## WYJAŚNIENIE I ZMIANA TREŚCI SPECYFIKACJI WARUNKÓW ZAMÓWIENIA

**Dotyczy:** postępowania o udzielenie zamówienia publicznego na zadanie pn.: „Budowa ul. Ostrołęckich Harcerzy oraz ul. ppłk. Łukasza Ciepłińskiego „Pług” w Ostrołęce” prowadzonego w trybie podstawowym (art. 275 pkt 1 ustawy Pzp).

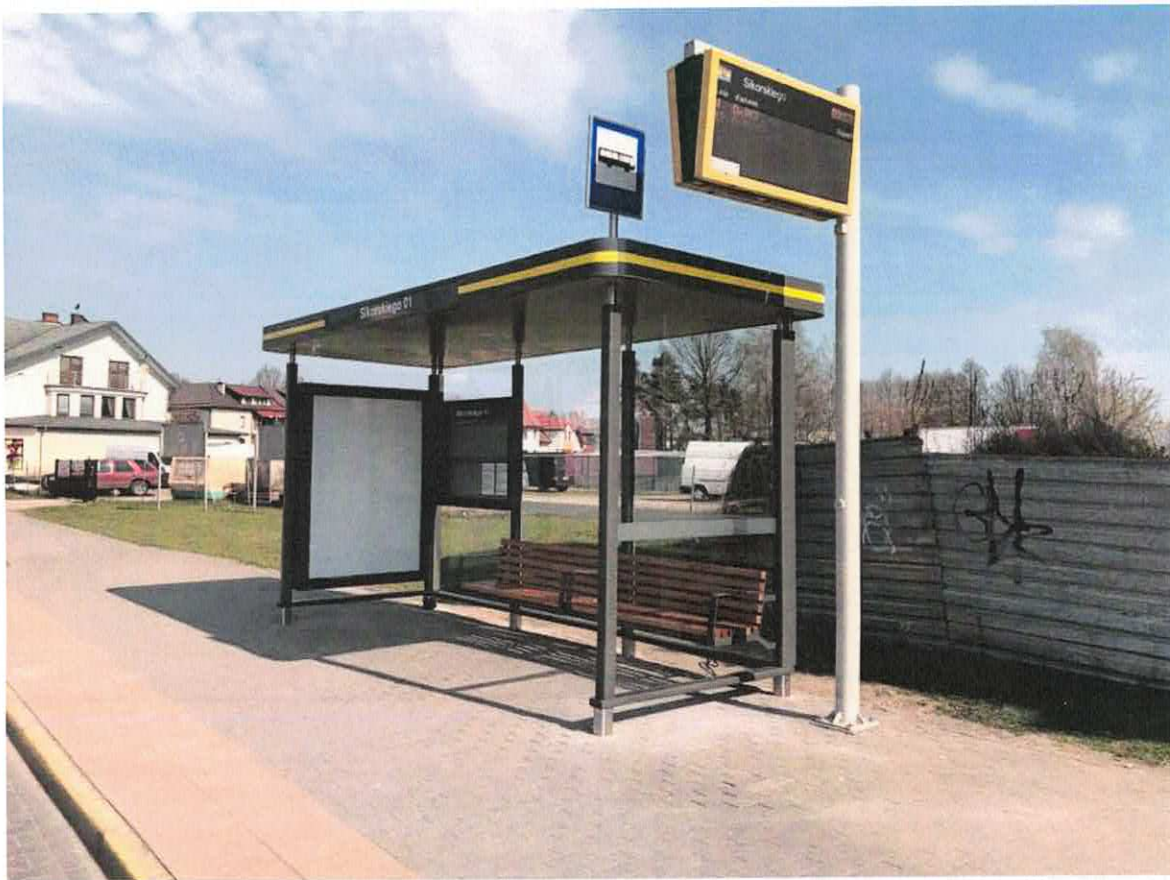
Zgodnie z opisem technicznym branży drogowej należy zakupić i zamontować wiaty przystankowe zgodne z wytycznymi Zamawiającego i standardami dla Miasta Ostrołęka. Zwracamy się z prośbą o sprecyzowanie z jakiego materiału powinny być wykonane konstrukcje wiat przystankowych- aluminium czy stal.

**Odpowiedź: Konstrukcja wiat przystankowych winna być wykonana z profili aluminiowych. Poniżej rysunek poglądowy przedstawiający wiatę.**
